関西電力株式会社
高浜発電所の発電用原子炉設置変更許可申請書
(1号及び2号発電用原子炉施設の変更)に関する審査の
結果の案の取りまとめ
—使用済燃料ピット用中性子吸収体の廃止等—

令和4年9月21日
原子力規制庁

高浜発電所1号及び2号発電用原子炉施設の
使用済燃料ピット用中性子吸収体の廃止等
に関する審査概要

図 燃料貯蔵領域図

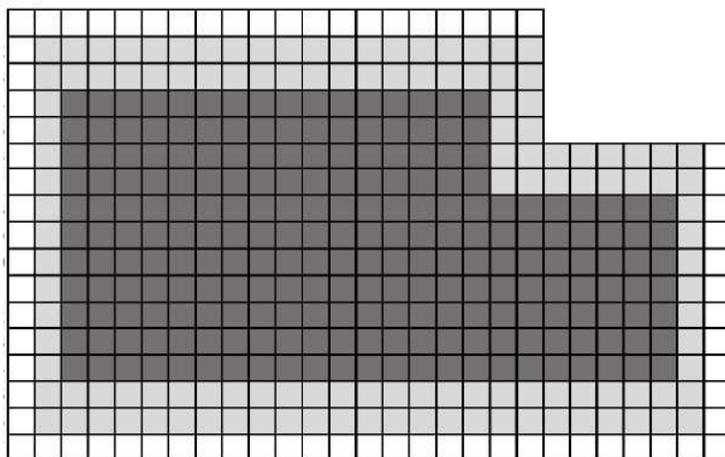
- 高浜発電所 1 号及び 2 号発電用原子炉施設では、設置許可基準規則第 5 4 条第 2 項の規定（使用済燃料貯蔵槽（SFP）の水位が異常に低下した場合に燃料体等の著しい損傷の進行を緩和し、及び臨界を防止するために必要な設備を設けなければならない）を満たすため、現在の設置変更許可に基づき以下の措置を講じることとしている。
 - 著しい損傷の進行を緩和するための措置：
 - ・代替注水設備　・スプレー設備　・放水砲設備
 - 臨界を防止するための設備：
 - ・ラック形状の配慮　・中性子吸収体の設置　・燃料体の配置制限
- 中性子吸収体の設置及び燃料体の配置制限により、燃料入替の工数の増加に伴い作業員の被ばく量が増加するおそれがあることから、本申請では、設置許可基準規則第 5 4 条第 2 項の規定を満たす設計方針を担保しつつ、作業員の被ばく低減等の運用管理面の安全性向上を図るため、これらの措置を廃止することとしている。

SFP内の中性子吸収体の設置及び燃料体等の配置制限を廃止した場合においても、既許可の注水設備と手順に即した条件では、水位によらず臨界を防止できることを確認した。

○ 現在の設置変更許可における評価

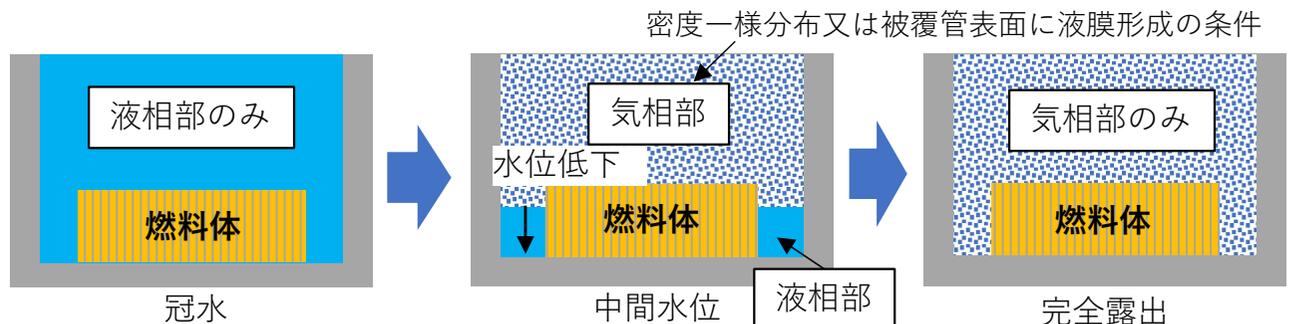
液相と気相を区別せず（水位を考慮せず）、SFP内の燃料体が冠水した状態から完全露出した状態までの変化を、**SFP内に一様に分布した水の密度変化**（水密度： $1.0 \sim 0.0 \text{g/cm}^3$ ）とした評価を実施。

- ・ 現実的な状態を考慮して**液相と気相を区別**し、**水位の変化**を考慮する。
- ・ 気相中の水の存在状態：**密度一様分布**又は流入水が燃料体の被覆管表面の全周に**液膜を形成**する場合のうち、厳しい評価結果（実効増倍率）を与える条件とする。
- ・ 気相中の水量：**現在の設置変更許可における設備・手順で注水・放水を行った場合の現実的な流量**を反映した条件を「**基本ケース**」とし、ポンプの作動台数や風による流入条件の変化等の**不確かさの影響**を「**感度解析**」で確認する。

3-2. 評価条件（気相中の水量とその不確かさ）

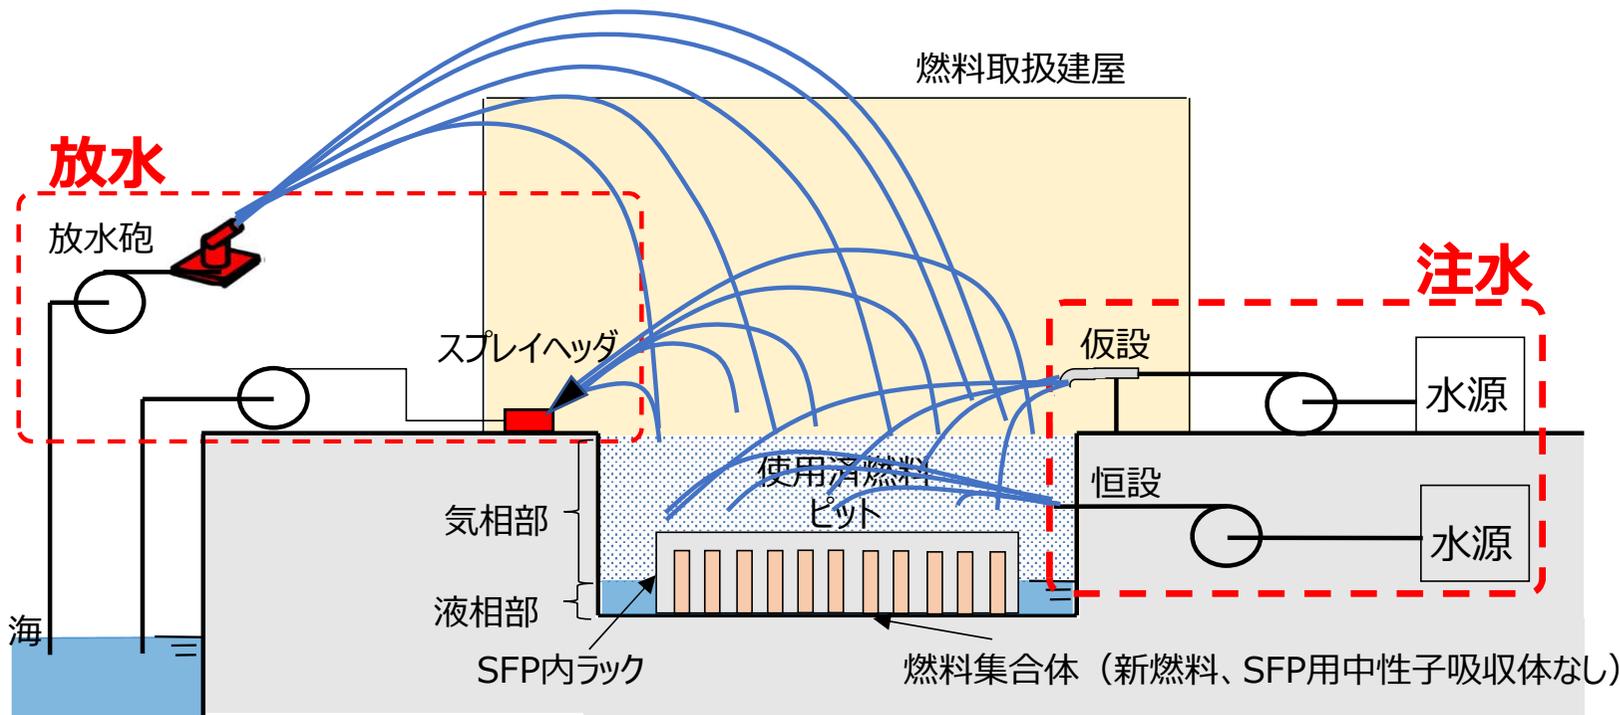
「基本ケース」を現在の設置変更許可の手順に基づく現実的な流量を反映した条件とし、当該条件のうち評価結果に不確かさを与える条件の影響度を「感度解析」（ケース①～④）で確認した。

4. 評価結果（S F P 水位低下時の臨界防止）

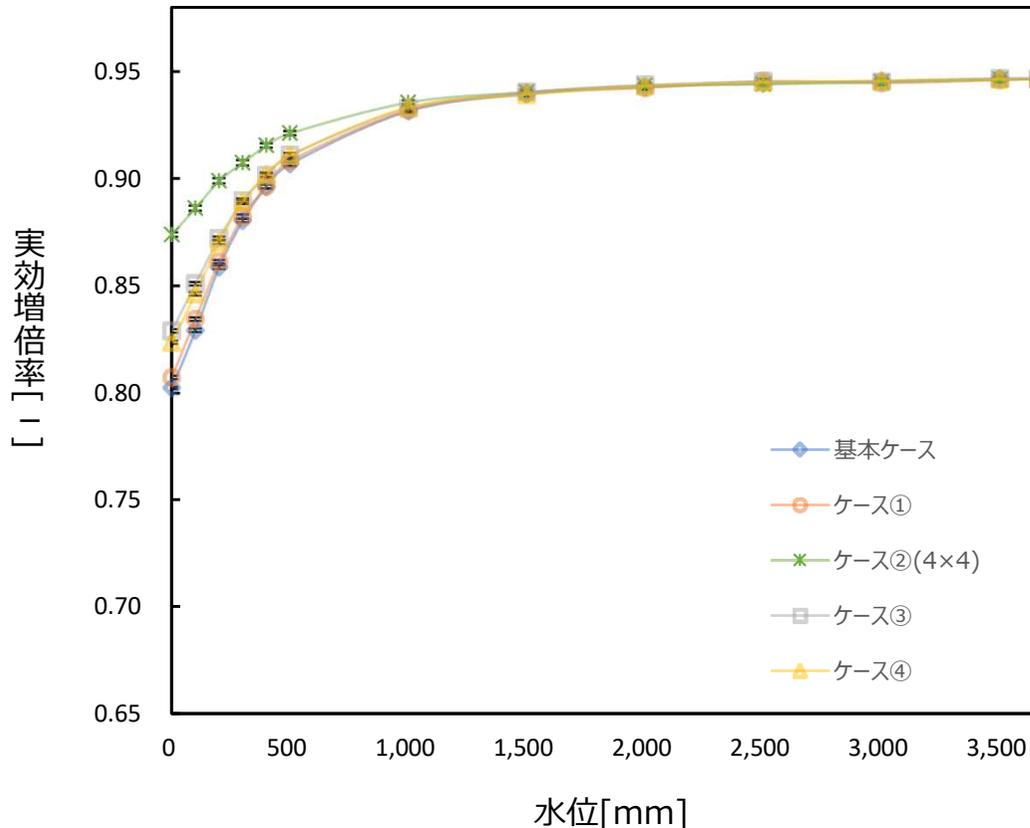
- 低水位において、感度解析ケース②が最も高い実効増倍率となったが、燃料体が冠水している場合の実効増倍率を下回った。
- 基本ケースは全領域において臨界防止の判断基準(0.98)以下であることを確認した。**
